DATUM	26.07.25	FASE	DETAIL	INDEX
SCHAAL	1/200	BA		A
PROJECT	KDW motors	KDW - Leuvensesteenweg 766 - 3071 Kortenberg

PLAN - inplantingsplan - nieuw

Rapport **Rioleringsadvies**
Kortenberg

Dossiernummer brandweer:	**2025/00552**
Documentnummer:	**002**
Datum ontvangst v/d aanvraag:	06/05/2026
Beschrijving van de opdracht:	herbouw garageloods en omgevingsaanleg
Aard van het gebouw:	garage
Aard van de activiteiten:	Opslag/verkoop tweedehandswagens
Identificatie van de plannen:	OMV 2026043668 - V1

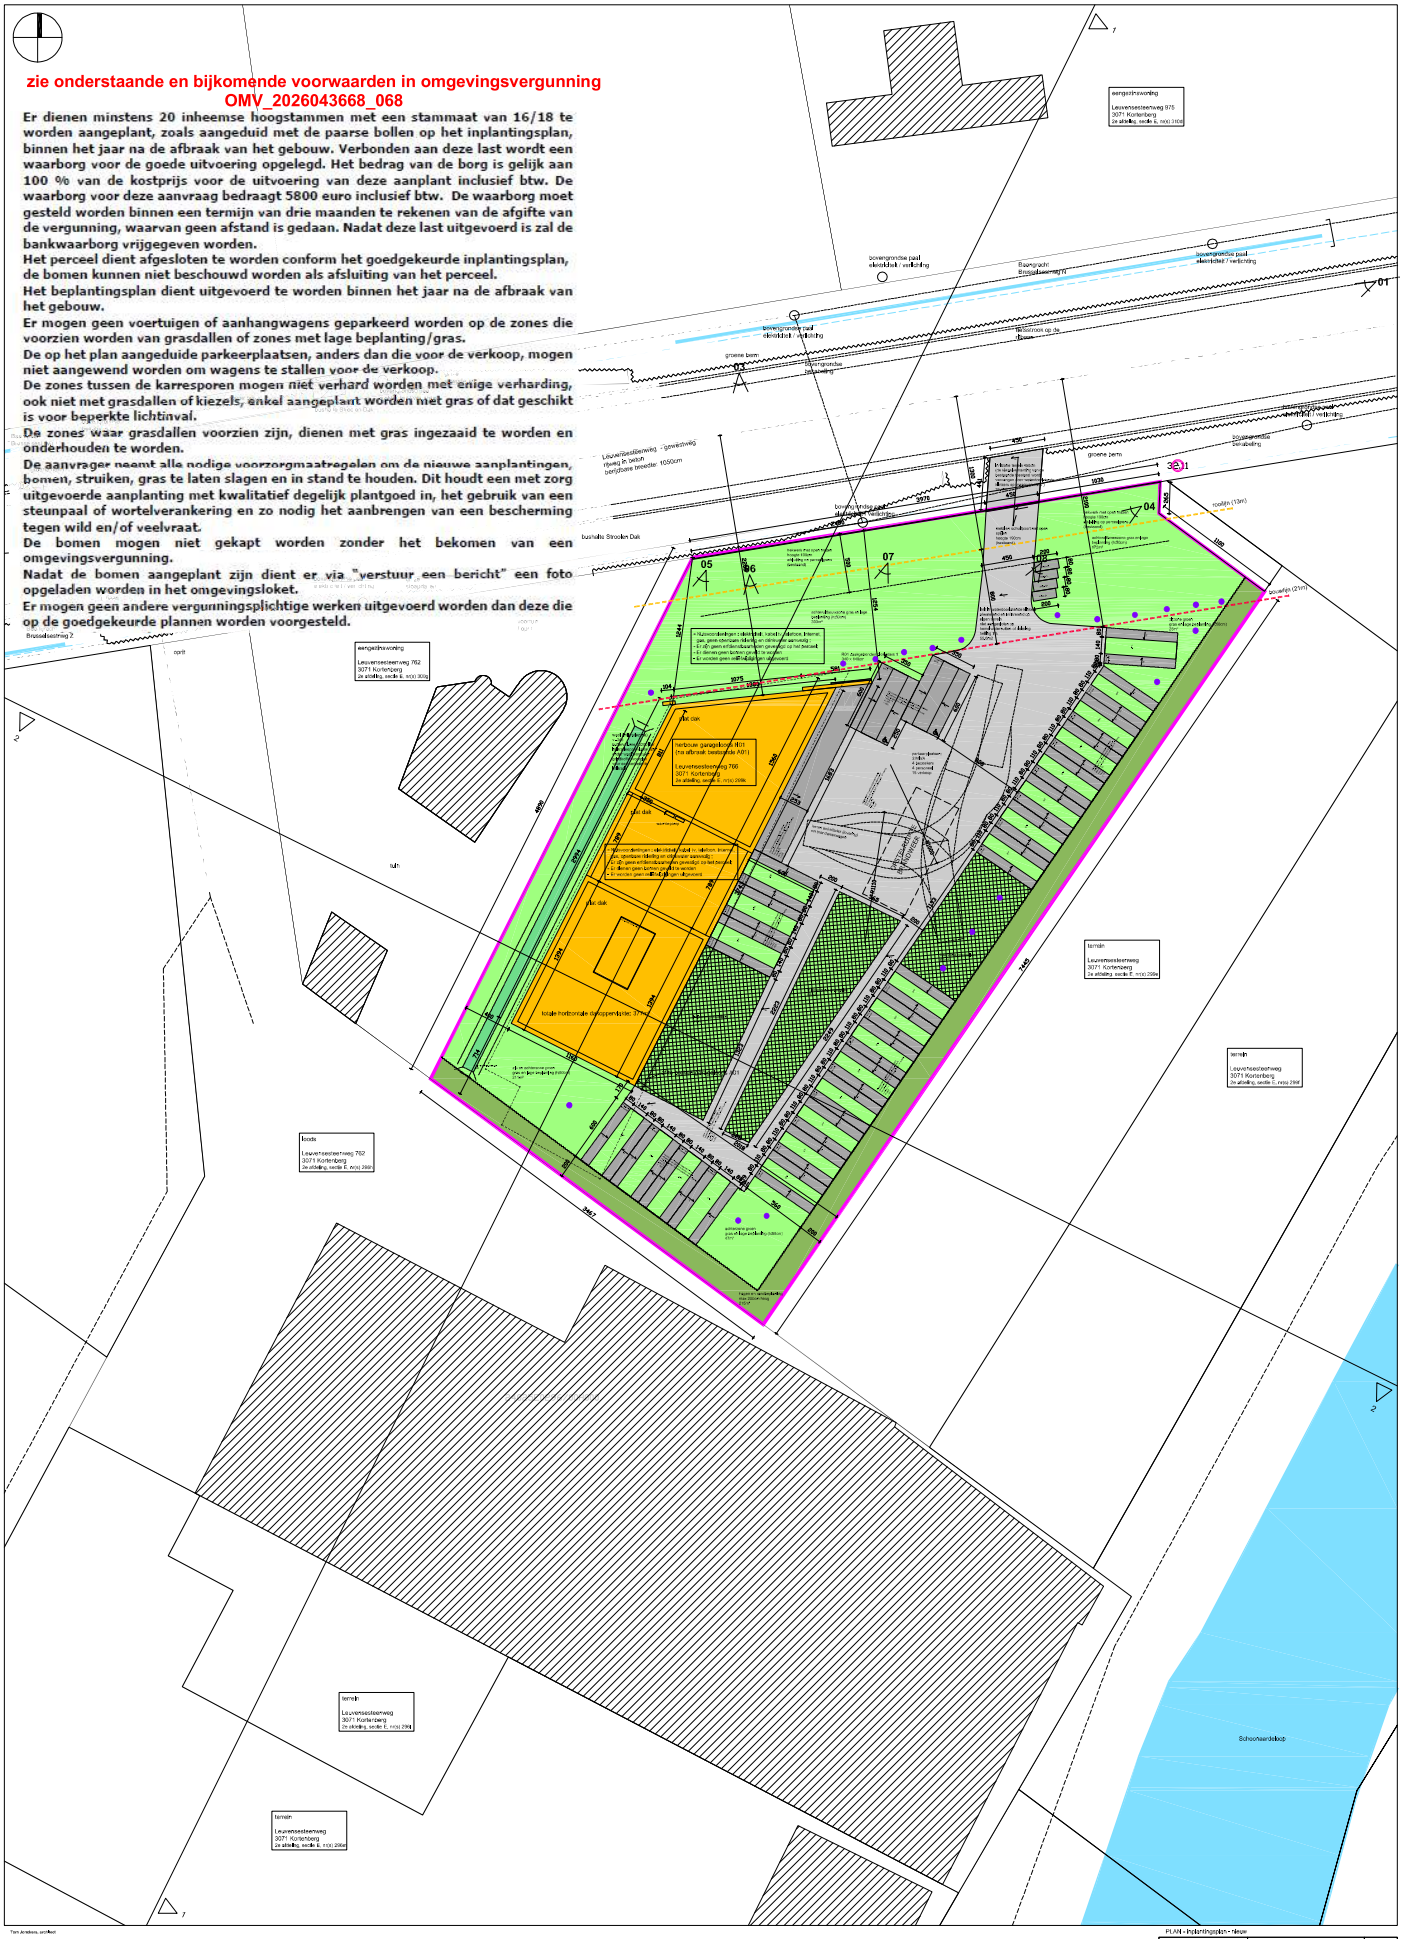
zie onderstaande en bijkomende voorwaarden in omgevingsvergunning OMV_2026043668_068

Er dienen minstens 20 inheemse hoogstammen met een stammaat van 16/18 te worden aangeplant, zoals aangeduid met de paarse bollen op het inplantingsplan, binnen het jaar na de afbraak van het gebouw. Verbonden aan deze last wordt een waarborg voor de goede uitvoering opgelegd. Het bedrag van de borg is gelijk aan 100 % van de kostprijs voor de uitvoering van deze aanplant inclusief btw. De waarborg voor deze aanvraag bedraagt 5800 euro inclusief btw. De waarborg moet gesteld worden binnen een termijn van drie maanden te rekenen van de afgifte van de vergunning, waarvan geen afstand is gedaan. Nadat deze last uitgevoerd is zal de bankwaarborg vrijgegeven worden.

Het perceel dient afgesloten te worden conform het goedgekeurde inplantingsplan, de bomen kunnen niet beschouwd worden als afsluiting van het perceel.

Het beplantingsplan dient uitgevoerd te worden binnen het jaar na de afbraak van het gebouw.

Er mogen geen voertuigen of aanhangwagens geparkeerd worden op de zones die voorzien worden van grasdallen of zones met lage beplanting/gras.

De op het plan aangeduide parkeerplaatsen, anders dan die voor de verkoop, mogen niet aangewend worden om wagens te stallen voor de verkoop.

De zones tussen de karresporen mogen niet verhard worden met enige verharding, ook niet met grasdallen of kiezels, enkel aangeplant worden met gras of dat geschikt is voor beperkte lichtinval.

De zones waar grasdallen voorzien zijn, dienen met gras ingezaaid te worden en onderhouden te worden.

De aanvrager neemt alle nodige voorzorgmaatregelen om de nieuwe aanplantingen, bomen, struiken, gras te laten slagen en in stand te houden. Dit houdt een met zorg uitgevoerde aanplanting met kwalitatief degelijk plantgoed in, het gebruik van een steunpaal of wortelverankering en zo nodig het aanbrengen van een bescherming tegen wild en/of veelvraat.

De bomen mogen niet gekapt worden zonder het bekomen van een omgevingsvergunning.

Nadat de bomen aangeplant zijn dient er via "verstuur een bericht" een foto opgeladen worden in het omgevingsloket.

Er mogen geen andere vergunningsplichtige werken uitgevoerd worden dan deze die op de goedgekeurde plannen worden voorgesteld.

BRANDWEER - inplantingsplan - nieuw

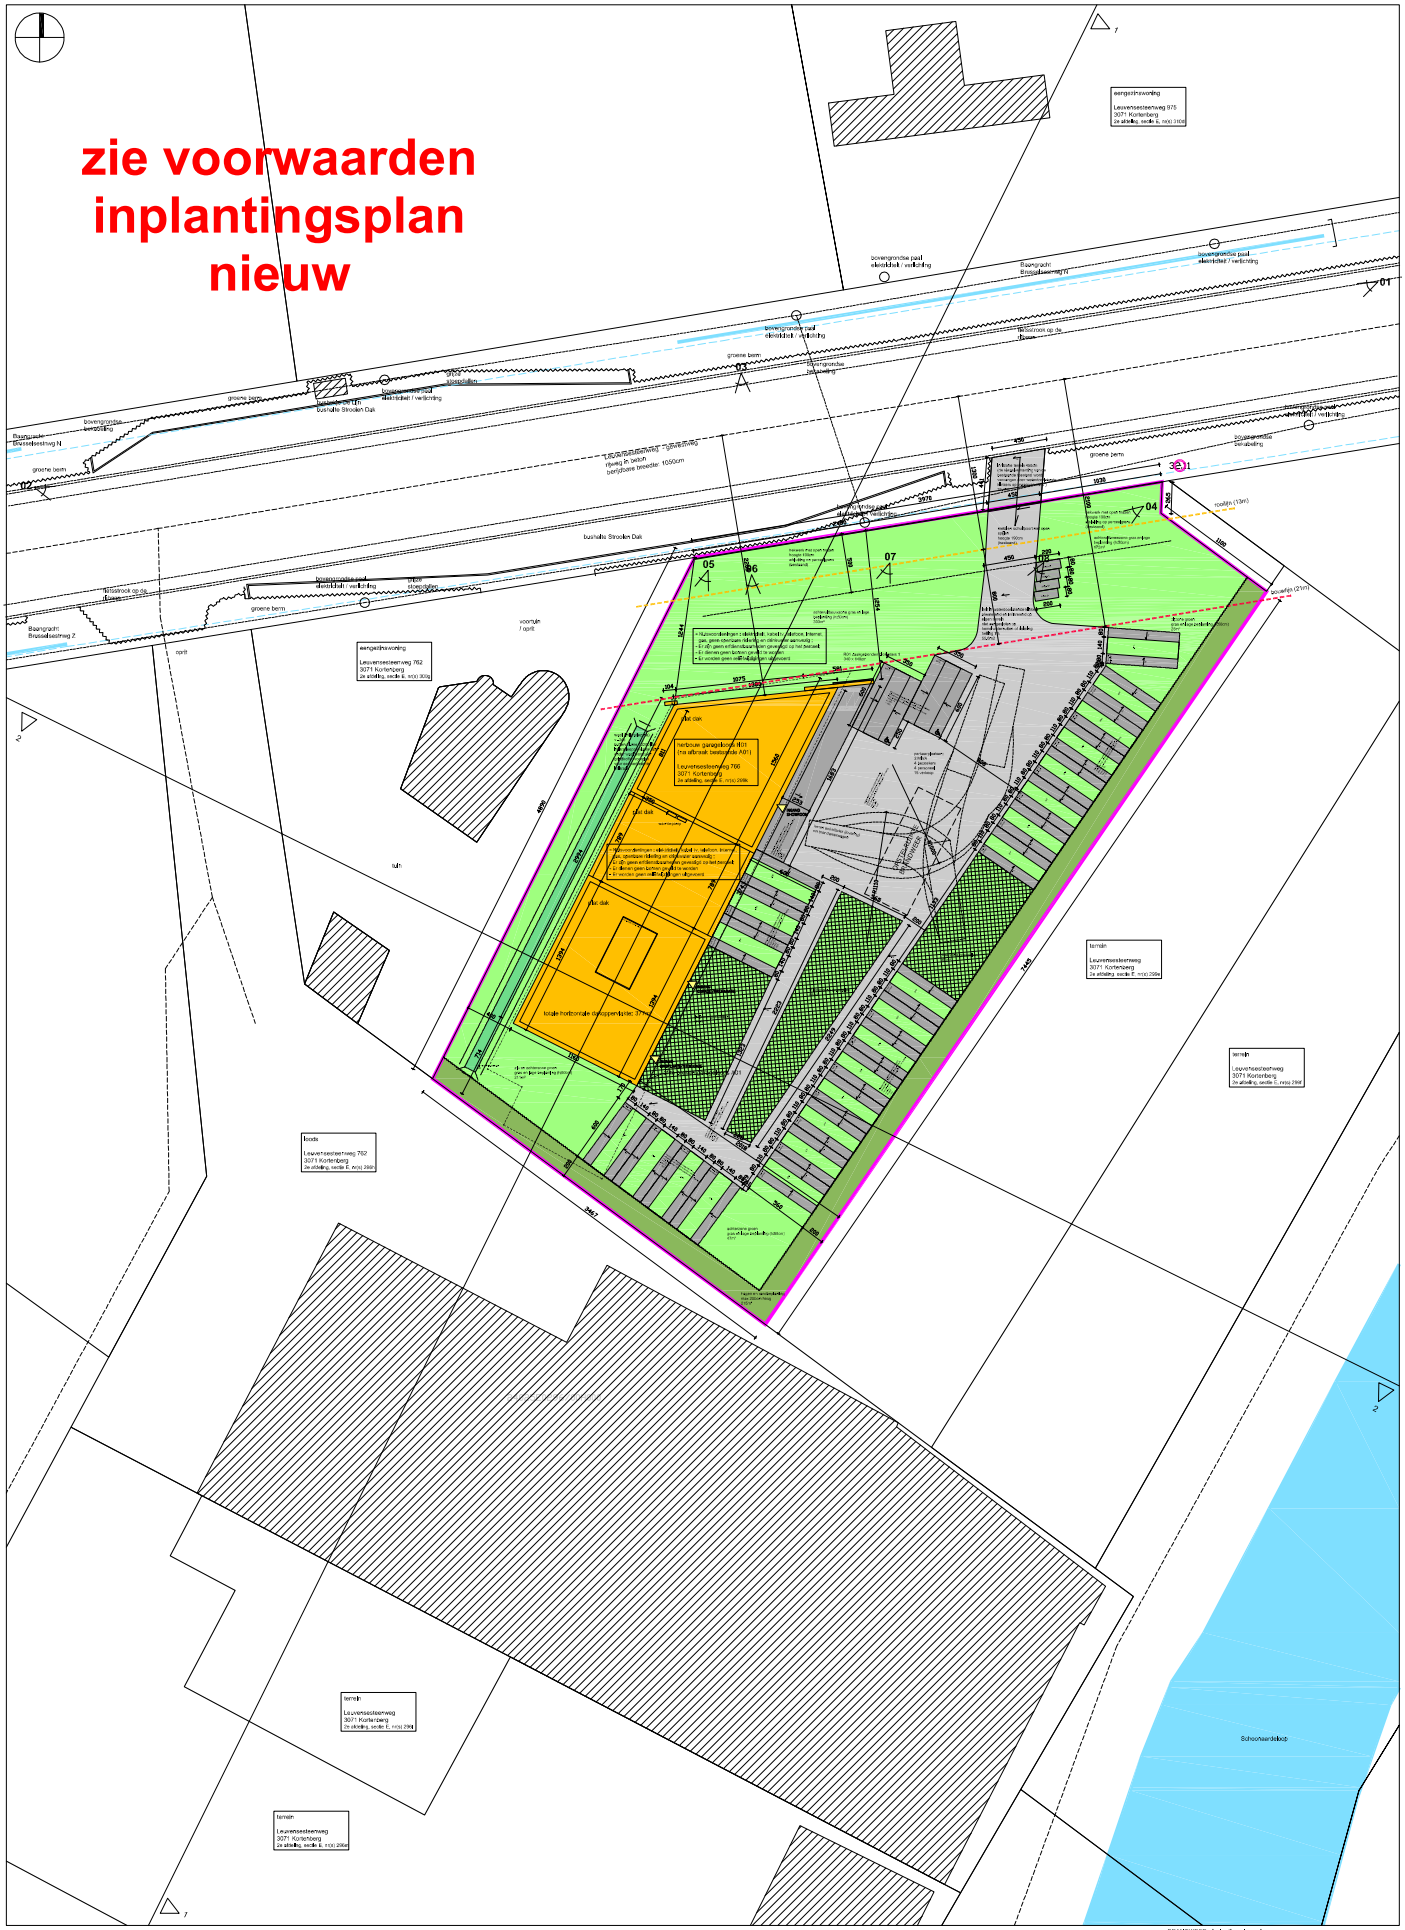
zie voorwaarden inplantingsplan nieuw
